**Piano di Classificazione Acustica**

**Controdeduzioni**

## **PIANO DI CLASSIFICAZIONE ACUSTICA CONTRODEDUZIONI ALLE OSSERVAZIONI**

### **Allegato A.1 - Relazione illustrativa delle controdeduzioni alle osservazioni**

Individuazione dell'area oggetto di osservazione - proposta di modifica

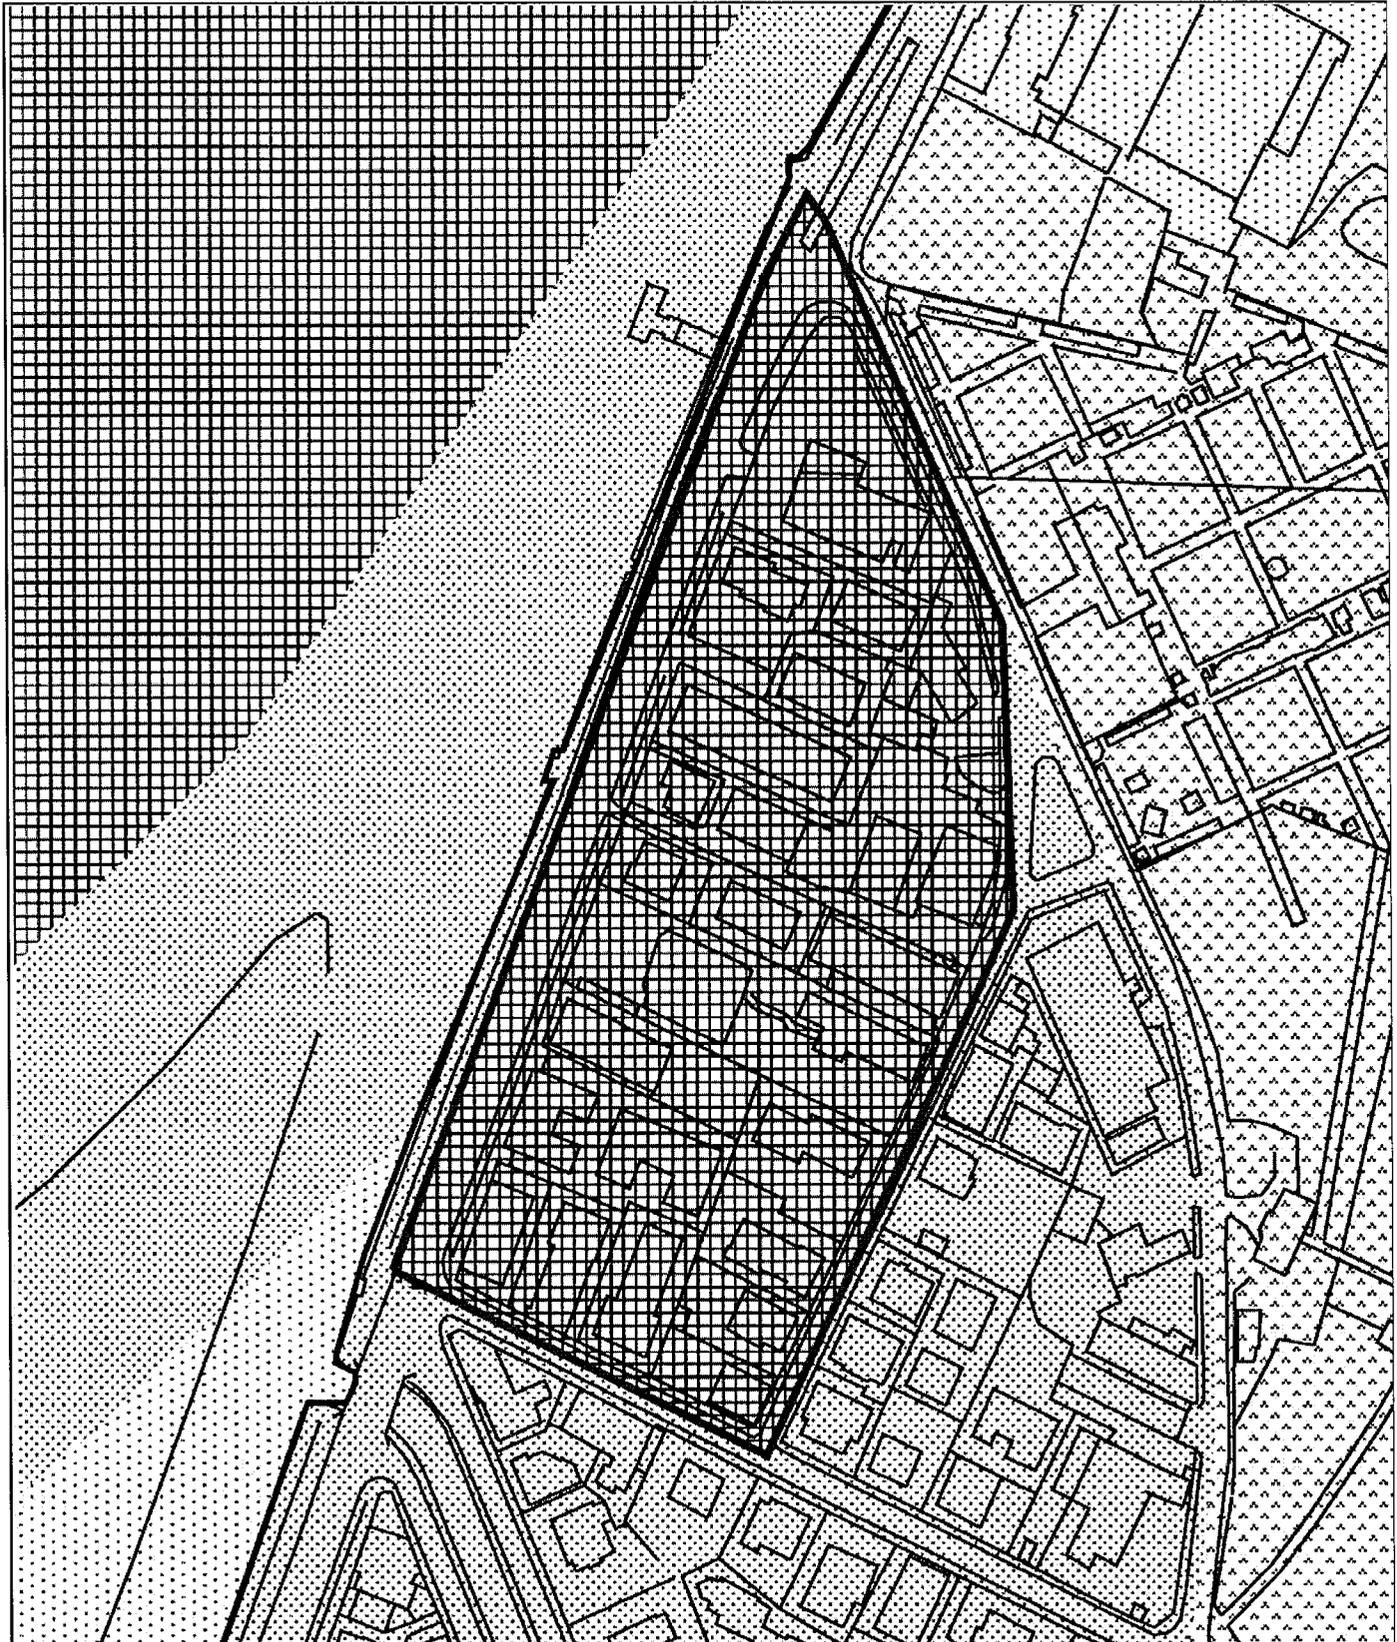
Non condivide l'inserimento in classe IV del tratto di Riviera S. Nicolò (Lido di Venezia) compreso tra il civico 12 e il civico 21, in quanto:

Implicitamente l'osservante richiede quindi l'inserimento in classe III, anzichè IV, del suddetto tratto di Riviera S. Nicolò compreso tra il civico 12 e il civico 21.

L'attribuzione della classe IV all'area in questione è conseguenza diretta dell'applicazione della metodologia statistico-spaziale di assegnazione di punteggi per la classificazione acustica sulla base dei parametri di tipologia e intensità del traffico e densità di popolazione e di attività commerciali e artigianali, come disposto dalla DGR n. 4313/1993 (per una descrizione del metodo si rinvia alla relazione del Piano). La differenza di classificazione con le aree limitrofe si verifica in quanto, posto che un punteggio superiore a 8 corrisponde alla classe IV, l'area in questione registra un punteggio di 10, mentre le aree limitrofe di 8. Si rileva inoltre che un'altra area consistente prospiciente Riviera S. Nicolò, dopo l'incrocio con via Loredan e fino al piazzale S.M. Elisabetta, è in classe IV. E' evidente comunque che il punteggio è un indicatore sintetico in cui i vari fattori considerati (traffico, popolazione, attività) si combinano diversamente a livello di aggregato territoriale elementare (isolato) per cui si valutano pur sempre dei valori medi e non i singoli insediamenti. Anche la presenza di un edificio scolastico non è in sè sufficiente a determinare l'attribuzione di classe, a meno che trattasi di un complesso di una certa entità (ad es. un distretto scolastico), mentre in sede di Piano di Risanamento acustico tali "punti sensibili" verranno in ogni caso valutati ai fini di adottare le opportune misure di mitigazione.

Si valuta la proposta 1.1 non accoglibile per coerenza con la metodologia assunta.

**PARERE****Non favorevole all'accoglimento**
 Proposta di modifica localizzabile?  si  no (se SI, vedi estratto mappa alla pagina seguente)

Individuazione dell'area oggetto di osservazione - proposta di modifica 2 . 4

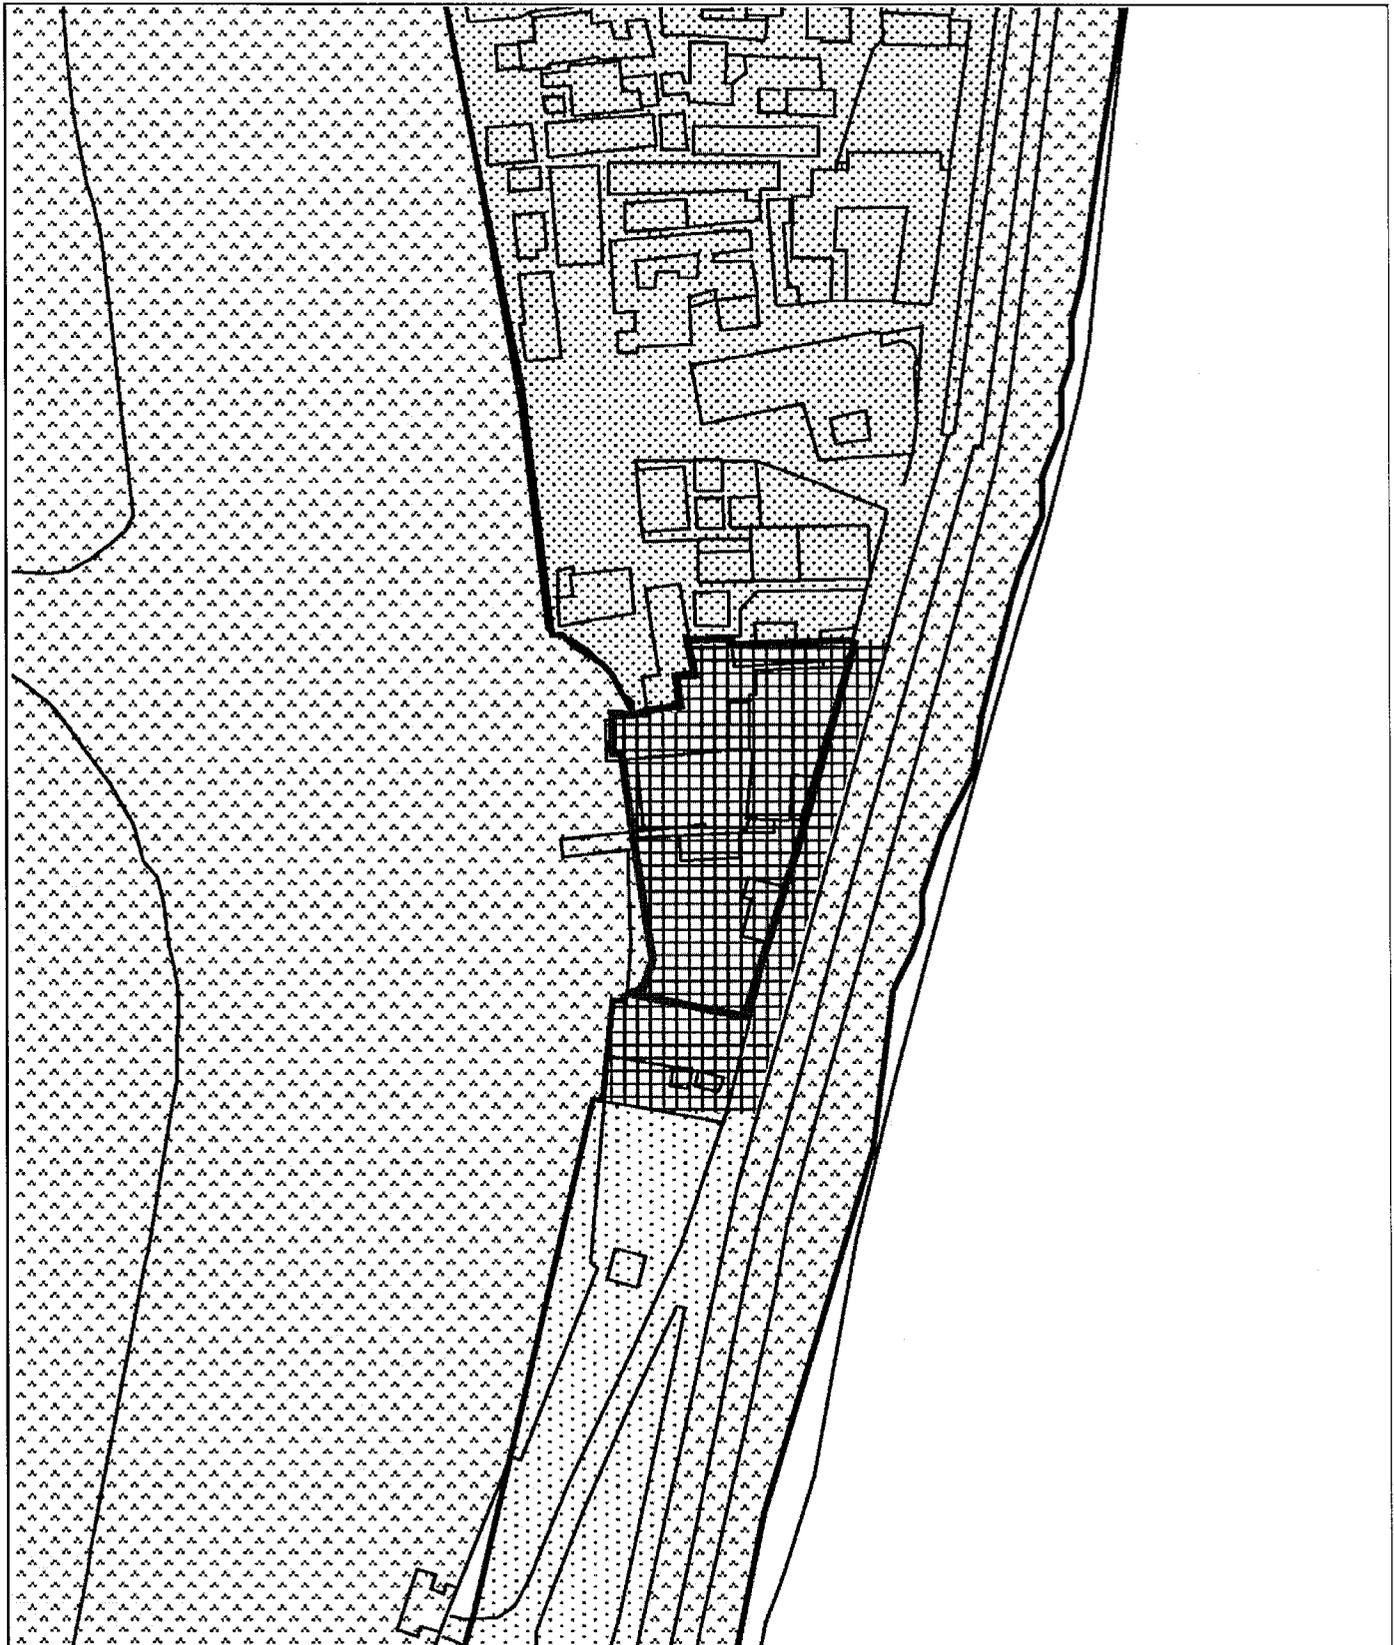
OSSERVAZIONE - PROPOSTA DI MODIFICA N. 2 . 4

Proposta di modifica localizzabile?  *si*  *no* (se Sì, vedi estratto mappa alla pagina seguente)

Individuazione dell'area oggetto di osservazione - proposta di modifica

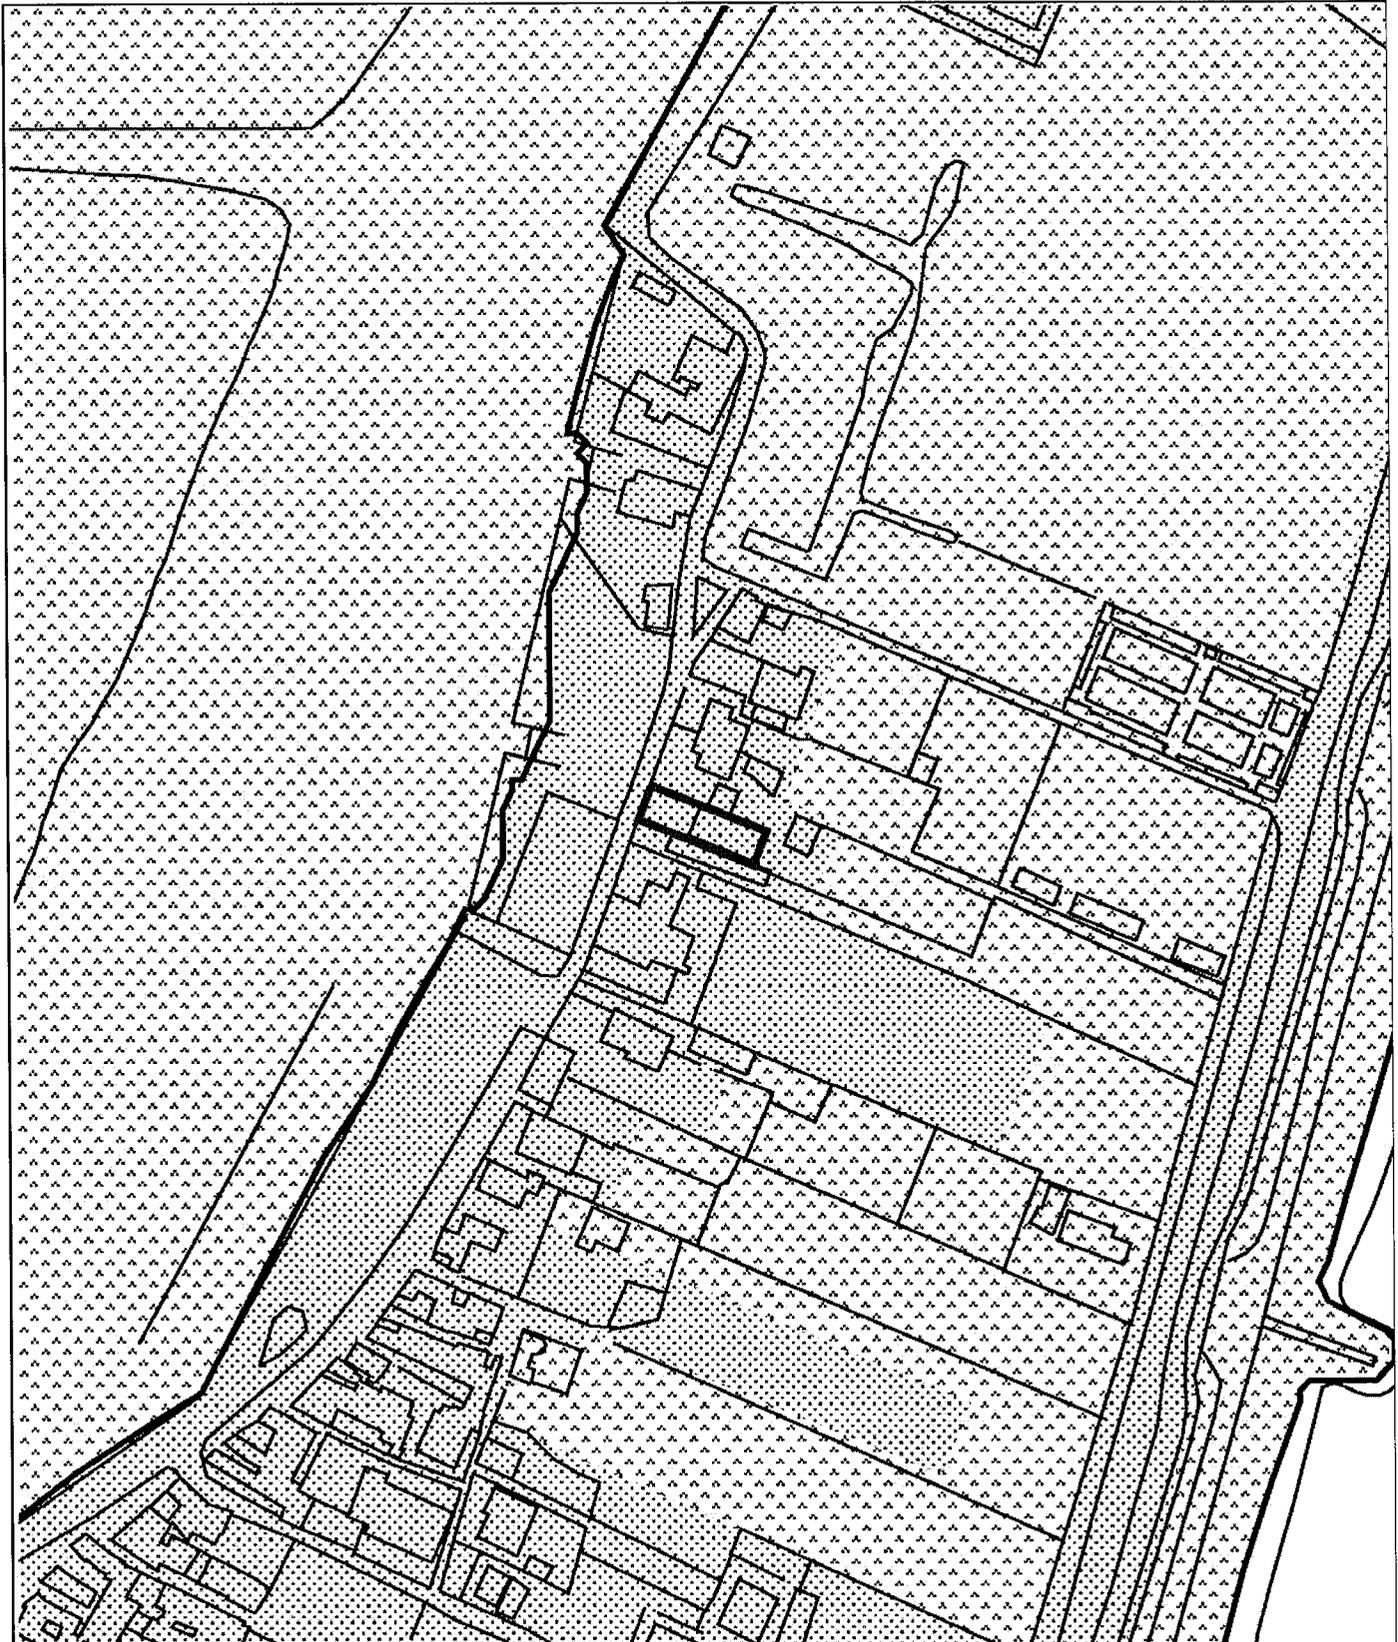
OSSERVAZIONE - PROPOSTA DI MODIFICA N. 2 . 5

Proposta di modifica localizzabile?  sì  no (se Sì, vedi estratto mappa alla pagina seguente)

Individuazione dell'area oggetto di osservazione - proposta di modifica

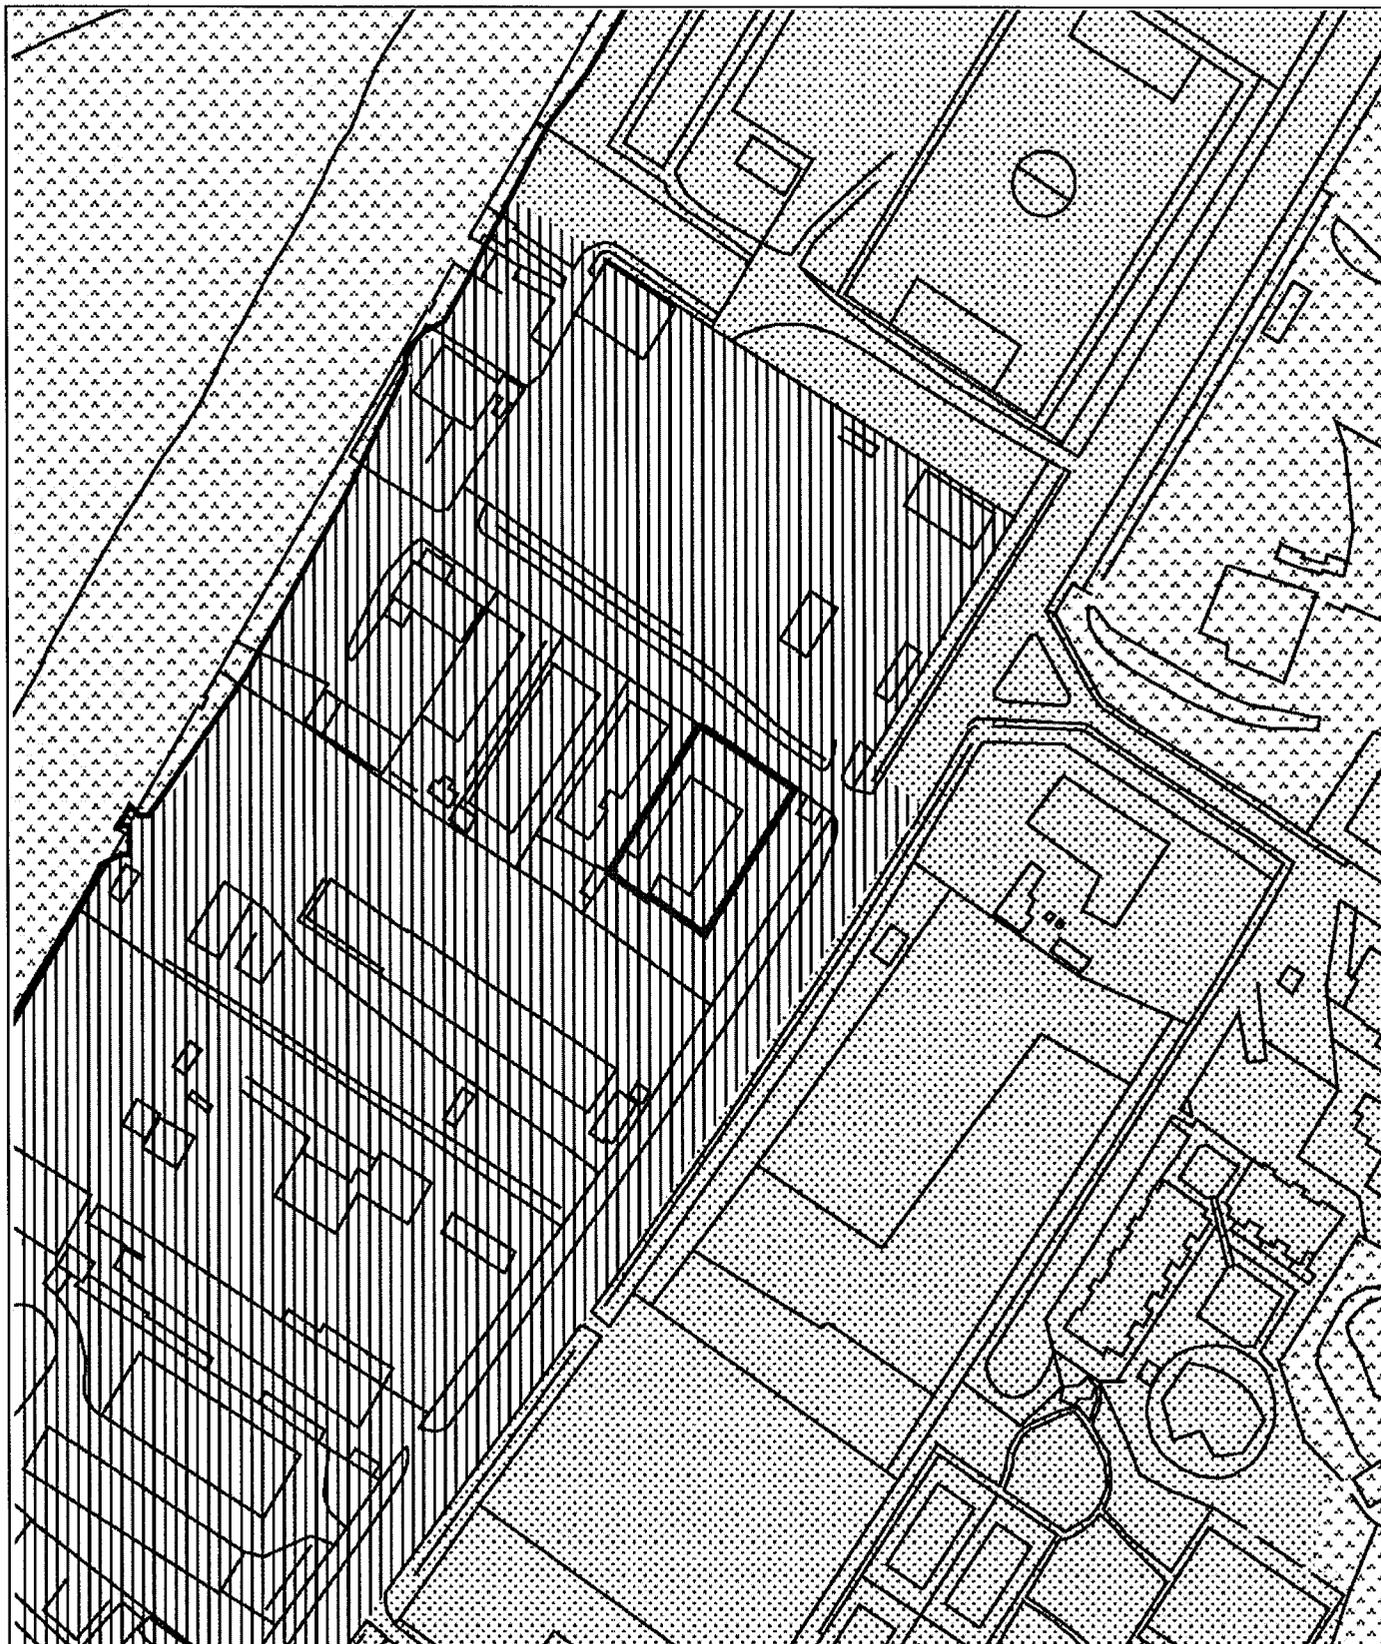
OSSERVAZIONE - PROPOSTA DI MODIFICA N. 2 . 6

Proposta di modifica localizzabile?  si  no (se SI, vedi estratto mappa alla pagina seguente)
